Van: [redacted]
Aan: Herinrichting Frans Halsbuurt
Cc: [redacted]@gmail.com
Onderwerp: Re: Schouw Ruysdaelkade - melding 54
Datum: vrijdag 21 mei 2021 11:57:55
Bijlagen: djkbabldflbcancf.jfif

-----Oorspronkelijk bericht-----
Van: [redacted]@xs4all.nl>
Verzonden: donderdag 29 april 2021 10:20
Aan: Herinrichting Frans Halsbuurt
<Fransbalsbuurt@amsterdam.nl>
[redacted]
Onderwerp: Re: Schouw Ruysdaelkade - melding

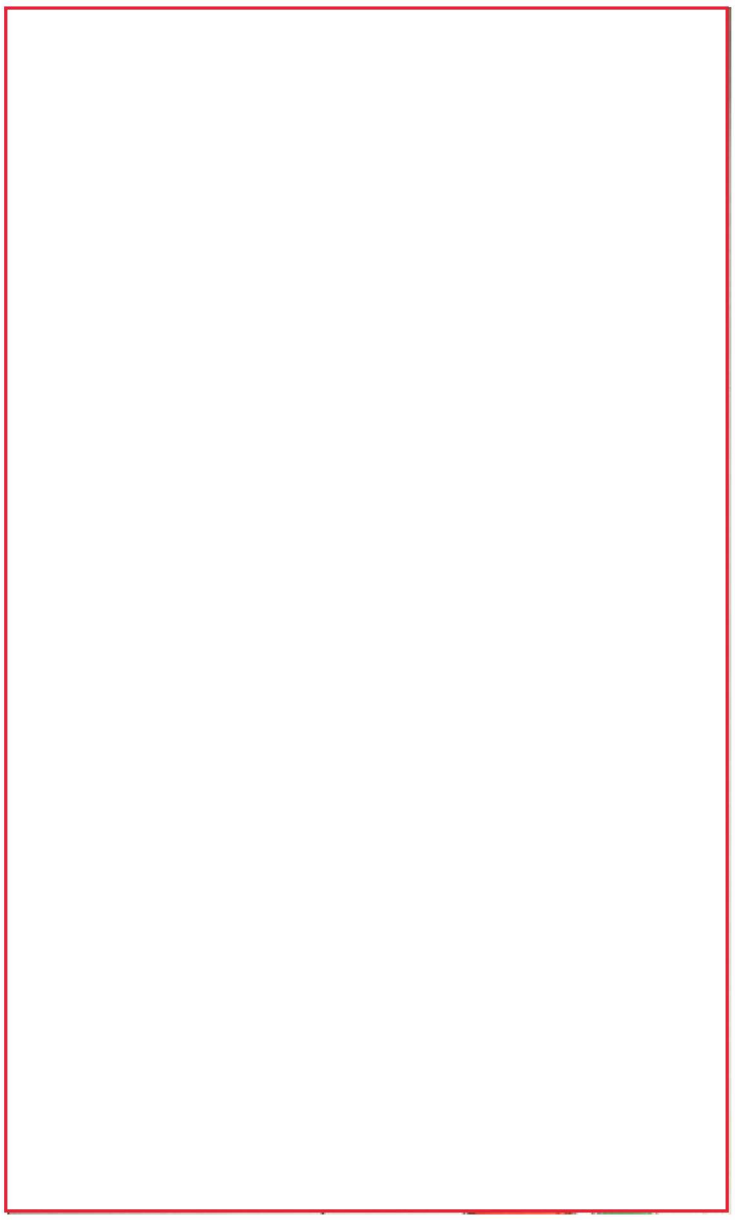
> Nog even,
> Er is wel gesproken over meer (extra) laad en losplekken en [redacted] heeft dat ook naar voren gebracht, maar die plek(ken) zouden dan gelijk verdeeld over dit deel van de kade moeten komen.
>
> Op 29-4-2021 om 21:11 schreef [redacted]
>
> > Mevrouw [redacted]
> >
> > Hetgeen we op de tekening aantreffen komt niet overeen met hetgeen we dachten dat ons toegezegd was.
> > Met name de laad en losplek aan de andere kant van de weg lijkt ons geen goed plan vanwege het feit dat dat scooterjeugd uitnodigt om daar ´s avonds bijeen te komen.
> > En vanwege de expliciete toezegging voor een laad en losplek voor de deuren van RK 25 en 27. Dit niet als extra laad en losplek(zoals gesuggereerd wordt, maar als vervanging van de plek aan de andere kant van de weg.
> > Ik heb in bijlage een suggestie om de inrichting meer in lijn enigszins aan te passen. Ik begrijp dat de heer [redacted] erg hecht aan de symmetrie van de perken, maar een laad en losplek geeft per definitie een onderbreking. Ook de huizen zijn niet symetries.

> > Mijn voorstel heeft ook het volledige steun van mijn buurman [redacted]
> >
> > Met vriendelijke groet,
> >
> > [redacted]
